■事業者説明用資料

令和5年3月30日

三井不動産株式会社
宗教法人明治神宮
独立行政法人日本スポーツ振興センター
伊藤忠商事株式会社

令和5年1月30日の環境影響評価審議会総会において、日本エコモス国内委員会からの要請書に対して回答するよう要請があった件について、以下の内容について回答いたします。

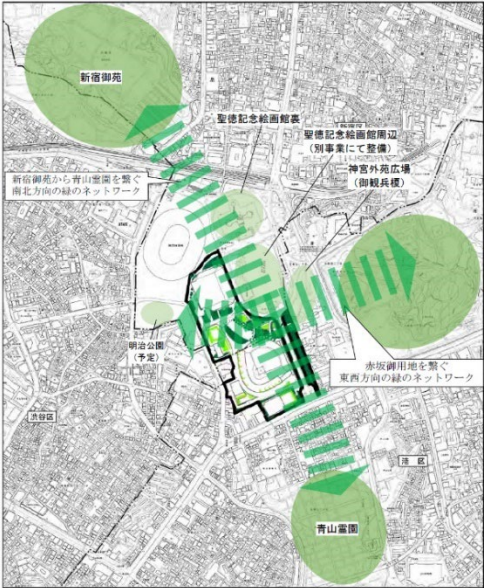
通し 番号	章- 番号	日本イコモス国内委員会の指摘	事業者の回答	評価書 (頁)
45	2-14	②このため、再生復元する生態系が正しく、記載されていない。	再生復元する生態系が正しく記載されていないとの指摘について、群落調査の結果を踏まえ、p. 362～p. 367 の「5) 都市域生態系の変化の内容及びその程度」に再生復元する生態系を記載しています。 神宮外苑広場（建国記念文庫）等の緑地が一部改変されますが、北側は保全エリアとして設定し、適切に維持管理を行います。また、文化交流施設棟周辺及び中央広場廻りにおいて、神宮外苑広場（建国記念文庫）等から約 112 本の樹木を移植し、新たに新植樹木も配置することで神宮外苑広場（建国記念文庫）の樹林及び生態系を復元する計画です。	344 346
47	2-14	③目標とする将来の生態系が予測として記載されていないため、生態系の秩序に添わない移植計画となっている。	目標とする将来の生態系が予測として記載されていないとの指摘については、群落調査の結果を踏まえ、再生復元する生態系について p. 346 の「②中央広場周辺」「文化交流施設棟南側広場」に記載しています。 生態系の秩序に添わない移植計画であるとの指摘については、植栽樹木としては常緑落葉混合の多様な樹種構成による豊かな緑に包まれた緑地景観を形成する計画になっているため、神宮外苑広場（建国記念文庫）に代表されるような樹林環境の形成は可能と考えます。生態系の指標種としている鳥類や昆虫類の生息は十分期待されると考えます。	344 346

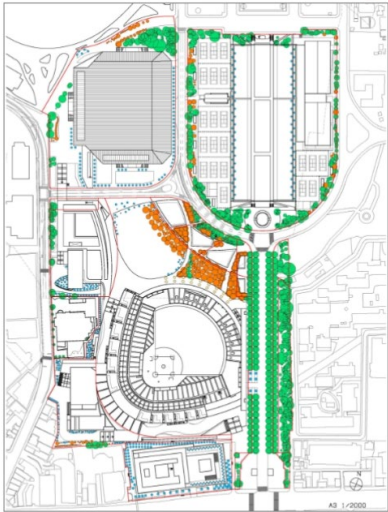
通し 番号	章- 番号	日本イコモス国内委員会の指摘	事業者の回答	評価書 (頁)
38	2-8	図8.6-7(1) 緑のネットワーク (計画地周辺) ・エリア全体の樹木数：1904 本 ・伐採：743 本 ・移植（検討を含む）：275 本 既存樹木の53%に及ぶ、1018本が伐採・移植される。 南北方向の緑のつながりは、破壊される。東西方向は、建国記念文庫の森、絵画館の樹林地、明治記念館を結ぶ緑のネットワークが破壊される。 したがって、図8.6-7(1)は、虚偽の報告である。	緑のネットワークが破壊されるとの指摘について、本事業においては現存の樹木の保存、移植を図るとともに、新たな樹木の植栽を行います。また、現状第二球場付近で途切れている緑についても緑道を整備してネットワークを創出する計画です。これにより、南北方向である新宿御苑～神宮外苑～青山霊園の緑及び生態系のネットワークを維持するとともに、東西方向は、文化交流施設棟周辺及び中央広場廻りににおいて、神宮外苑広場（建国記念文庫）等から約112本の樹木を移植し、さらに新植樹木も配置することにより、神宮外苑広場（御観兵榎）や赤坂御用地等の緑及び生態系のネットワークを維持する計画であり、虚偽ではございません。	333

通し 番号	章- 番号	日本イコモス国内委員会の指摘	事業者の回答	評価書 (頁)
39	2-9	図8.6-7(2) 緑のネットワーク (計画地内) ・南北方向の緑のネットワークは、1018本の樹木が伐採・移植されるため、破壊される。 ・東西方向の緑のネットワークは、複合施設の建設、芝生広場(緑量は少ない)、移植樹による樹林となり、現在の東西軸である、建国記念文庫の森、絵画館前の樹林地、外周林地、明治記念館の緑地に比して、著しく劣化する。 したがって、図8.6-7(2)は、虚偽の報告である。	緑のネットワークについて、南北方向は1018本の樹木が伐採・移植されて破壊されるとともに、東西方向は著しく劣化するとの指摘については、本事業においては現存の樹木の保存、移植を図るとともに、新たな樹木の植栽を行います。また、現状第二球場付近で途切れている緑についても緑道を整備してネットワークを創出する計画です。これにより、南北方向である新宿御苑～神宮外苑～青山霊園の緑及び生態系のネットワークを維持するとともに、東西方向は、文化交流施設棟周辺及び中央広場廻りにおいて、神宮外苑広場(建国記念文庫)等から約112本の樹木を移植し、さらに新植樹木も配置することにより、神宮外苑広場(御観兵榎)や赤坂御用地等の緑及び生態系のネットワークを維持する計画であり、虚偽ではございません。  図 8.6-7(1) 緑のネットワークの状況(計画地周辺)より抜粋	334

図 8.6-13 移植樹木の樹種及び樹木番号（建設後、詳細調査等を反映）より抜粋

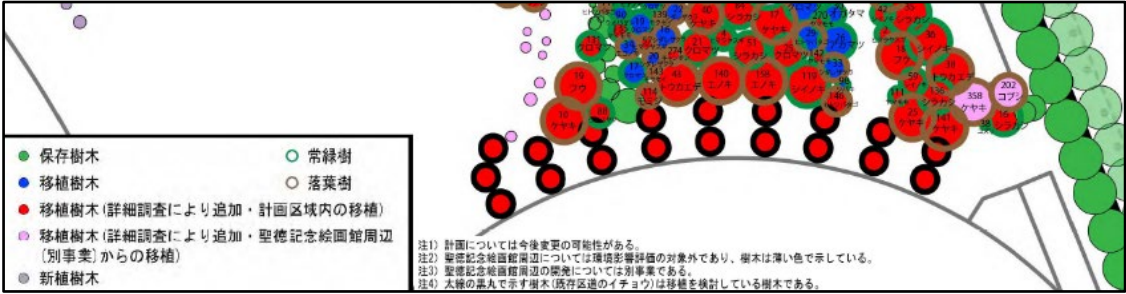
通し 番号	章- 番号	日本イコモス国内委員会の指摘	事業者の回答	評価書 (頁)
41	2-11	秩父宮ラグビー場東側のいちょう19本について いちょう並木の保全は、本再開 発事業の大前提である。移植が 不可能という判断が下された場 合は、伐採は、都知事、市民と の約束に反することとなるため 不可能となる。 この場合、野球場の建設はでき なくなるため、この判断は、早 急に行うべきである。	青山二丁目交差点から聖徳記念絵画館前へと続く特例都道四谷角筈線沿いの 4 列のいちょう並木については、全て保全します。 一方、秩父宮ラグビー場東側のいちょう 19 本の伐採は都知事、市民との約束で あるとの指摘について、これらのいちょうは評価書案の時点では伐採することと していましたが、既存樹木を極力保全するようとの審議会からの指摘を受けて 詳細な検討を行った結果、新野球場北側への移植を検討することといたしました。 p. 337 に記載のとおり「秩父宮ラグビー場東側の港区道沿いのイチョウ 19 本 については、(中略) 今後詳細な調査を行い移植の可否を検討するため、「移植検 討」とする」とさせて頂いており、移植の可否について、今後も検討を進めてま いります。  ● 保存樹木 ○ 常緑樹 ● 移植樹木 ○ 落葉樹 ● 移植樹木(詳細調査により追加・計画区域内の移植) ● 移植樹木(詳細調査により追加・聖徳記念絵画館周辺 (別事業)からの移植) ● 新植樹木 注1) 計画については今後変更の可能性がある。 注2) 聖徳記念絵画館周辺については環境影響評価の対象外であり、樹木は薄い色で示している。 注3) 聖徳記念絵画館周辺の開発については別事業である。 注4) 太線の黒丸で示す樹木(既存区道のイチョウ)は移植を検討している樹木である。	337

通し 番号	審議会委員からのご意見	回答	
41	「移植が可能であり、活着し、樹勢を損なわずに生育し続けられる」との予測・評価やその根拠が評価書に記載されていない点に問題があります。「今後も検討を進めてまいります」では十分な回答とは読み取れません。すでに評価書が提出された後であり、「今後」に入っている段階ですので、移植可能の旨の具体的な根拠、移植後の予測について、現時点までの情報をもとに、早急に明らかにしていただきたいと考えます。	秩父宮ラグビー場東側のイチヨウ 19 本については、野球場棟の基本・実施設計と合わせて移植の可否を検討し、その結果を秩父宮ラグビー場の解体の時期までに事後調査報告書においてご報告する予定です。 当該イチヨウ 19 本の今後のスケジュールは、秩父宮ラグビー場を解体する 2027 年頃までに移植検討を行い、樹木医等により移植が可能と判断された後、移植を実施する計画です。 また、再生復元する文化交流施設棟周辺及び中央広場周り等の移植木については、再生復元する生態系に配慮した維持管理を行い、定期的なモニタリング状況に応じた順応的管理を継続し、将来にわたって緑地環境の保全を図る計画です。 今後、神宮外苑広場（建国記念文庫）の仮移植計画について、事後調査計画書の p.103 に記載のとおり 10 月頃に事後調査報告書を作成してご報告いたします。	横田委員
41	・秩父宮ラグビー場前のイチヨウ 19 本については、最終的には移植する方向性でしたが、これについて、技術的に可能かどうか、が問われています。 ・イチヨウに関しては、保存として 4 列のイチヨウ並木についてもいまだ伐採されると誤解している方も多いようですから、どこのイチヨウがどう扱われるかを、総会においては画像入りでしっかりと示すべきかと思います。その上で、秩父宮ラグビー場前の 19 本について、審議会として①技術的に可能か否か、②可能でない可能性とその場合の懸念にどうすべきかを考える必要があらうかと思います。	・秩父宮ラグビー場東側のイチヨウ 19 本については、今後詳細な調査を行い移植の可否を検討するため、「移植検討」とするとさせて頂いております。枝や幹に腐朽がみられるものや、歩道の植樹帯という限られた空間で根が十分に伸長できていない等の懸念はあるものの、根の調査を適切に実施し、樹木医等とも相談の上、移植の可否を検討し、その結果を秩父宮ラグビー場の解体の時期までに事後調査報告書においてご報告する予定です。 ・イチヨウの扱いについては、「資料 2-2」の末尾に示した図のとおり計画しております（秩父宮ラグビー場東側のイチヨウ 19 本は前述のとおり移植検討としております）。	水本委員

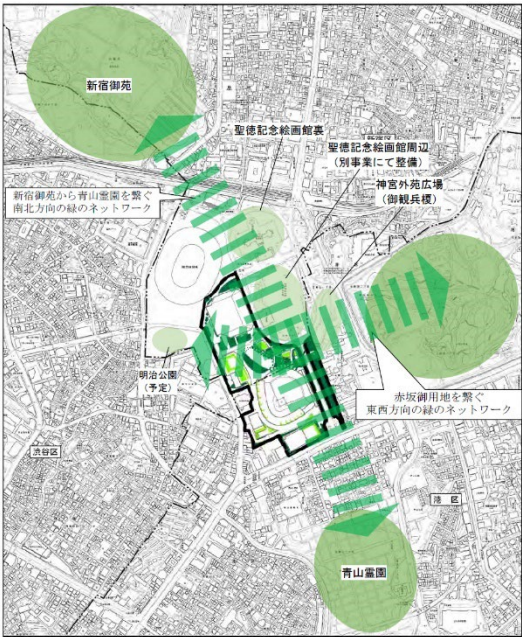
事業者が提示した図面は、緑の骨格となるネットワークの創出ではなく、樹木の大量伐採・移植により、百年以上の歳月をかけて育まれてきた東京都心における貴重な

「生態系の回廊（エコロジカル・コリダー）」

を破壊するものである。

東京都、新宿区、港区等の基本的政策と市民の意志に反するものであり、SDG s に掲げる「陸の豊かさを守ろう」（目標 15：生態系を守り、持続可能な方法を行う）、「住み続けられるまちづくりを」（目標 11：公園や文化遺産を守る）を根底から覆す行為であり、国際社会に提示することは不可能な内容である。（本文 2～7 頁参照）。

緑被率の増加は、わずかに 3.6%に過ぎない。しかも、その内容は、現在、約 2.5 ha の面積を有する樹林地が、約 2.0 ha に減少し、増加するのは、屋上緑化や芝生地であり（本編 360 頁）、生物多様性にとんだ豊かな生態系が損なわれる結果となっている。

樹木総数 1904 本の 53%にあたる 1018 本が、伐採及び移植により失われ、生態系の拠点とネットワークが破壊される事実は、全く記載されていない。

通し 番号	章- 番号	事業者の回答
53	4-1	生物多様性にとんだ豊かな生態系が損なわれるとの指摘については、本事業においては、現存の樹木の保存、移植を図るとともに、新たな樹木の植栽を行います。これにより、計画地周辺の神宮外苑広場（御親兵衛）や新宿御苑、青山霊園、赤坂御用地等の緑及び生態系のネットワークを維持^①する計画です。 神宮外苑広場（建国記念文庫）等の緑地が一部改変されますが、文化交流施設棟周辺及び中央広場廻りにおいて、神宮外苑広場（建国記念文庫）等から約 112 本の樹木を移植し、新たに新植樹木も配置することで神宮外苑広場（建国記念文庫）の樹林及び生態系を復元するとともに、次の 100 年に受け継ぐ緑地環境を整備する計画です。 緑被率の増加がわずかととの指摘については、存置・移植された既存樹木及び新規に創出した緑地を適切に管理育成を行っていくことで緑の量が増加し、豊かな樹林が形成されるものと予測しています。  <u>計画地周辺の神宮外苑広場（御親兵衛）や新宿御苑、青山霊園、赤坂御用地等の緑及び生態系のネットワークを維持^①</u> 図8. 6-7(1) 緑のネットワークの状況（計画地周辺）より抜粋
